From 5.1, 2, e 5.1, 2, e 5.1, 2, e @amsterdam.nl>
Subject **FW: Vragen over adviezen verkeerstoets mbt Provincialeweg**
To 5.1, 2, e 5.1, 2, e <5.1, 2, e @amsterdam.nl>
Date April 14, 2025 at 8:29:56 AM CEST

Ik heb een aantal vragen over het advies uit de verkeerstoets Provincialeweg 38 dat jij hebt opgesteld.

Luchtfoto met geadviseerde uitgebreide maatregel bij uitrit Provincialeweg 38.

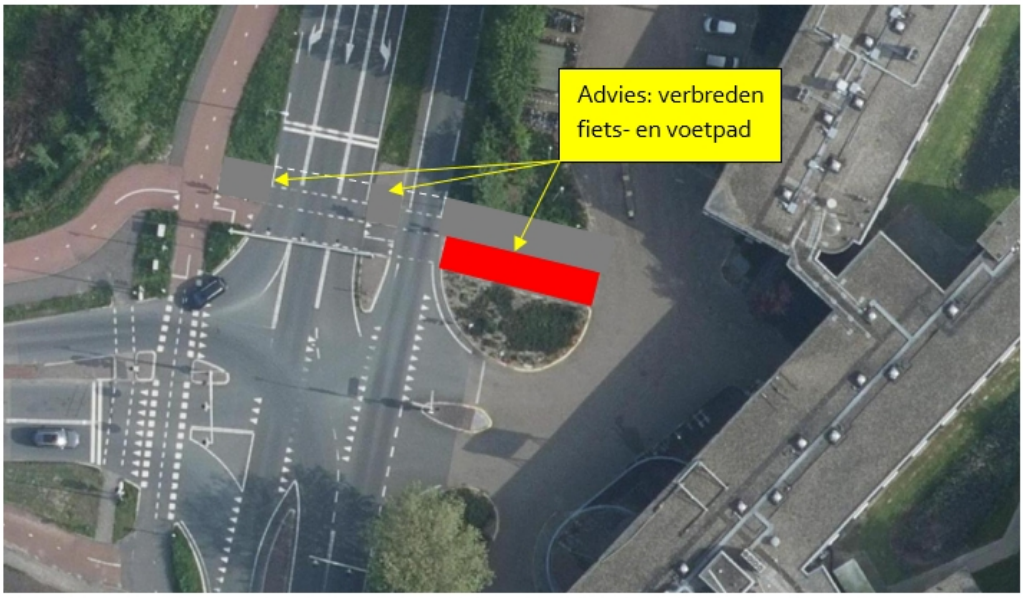
Daarnaast was het uitgebreidere advies om ook het fietspad breder te maken. Die vraag heb ik nog uitstaan, werd me in de tekening niet helemaal duidelijk of dat nu ook gebeurd.

Volgens mij was het idee om zowel het voetpad en het fietspad te verbreden (de uitgebreide maatregel). Maar ligt ook aan de mogelijkheden!
